„Rekonstrukce zastřešení haly žst. Praha hl.n.“

Dodatečné informace - Dodatek č. 7

DETAIL UPEVNĚNÍ SKLA (NOVÝ)

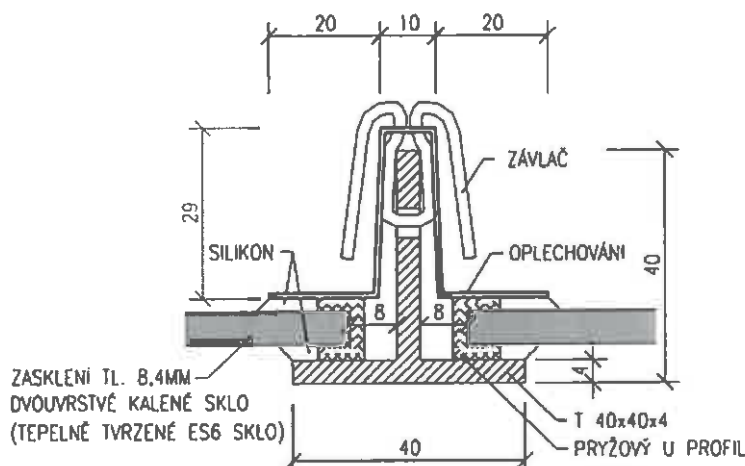
U světlíků je předepsáno uložení skel min 20 mm (+/- 2 mm). Skla jsou ukládána na T profil (stávající) 40x40x4, tj. na uložení zbývá 18 mm. Dále nový detail upevnění skla předepisuje osazení do pryžového U profilu s odsazením skla od stojiny T-profilu o 8mm, tj. osazení skla je 10 mm. Prosíme o upřesnění předepsaného uložení skel.

Minimální uložení bude u jednoduchého bezpečnostního skla 1,5x tl. skla, tzn. 13 mm (uvedenou minimální hodnotu 20 mm nebude dodavatel brát v úvahu). Sklo bude uloženo tak, aby vzdálenost hrany skla od ocelového profilu nebyla menší než 5 mm (tzn. pryžový profil bude 5 mm, nikoliv 8 mm). Pryžový profil bude typu EPDM, jedná se o průběžný prvek. Vnější oplechování nerez lištami min. tl. 1,2-1,5mm.
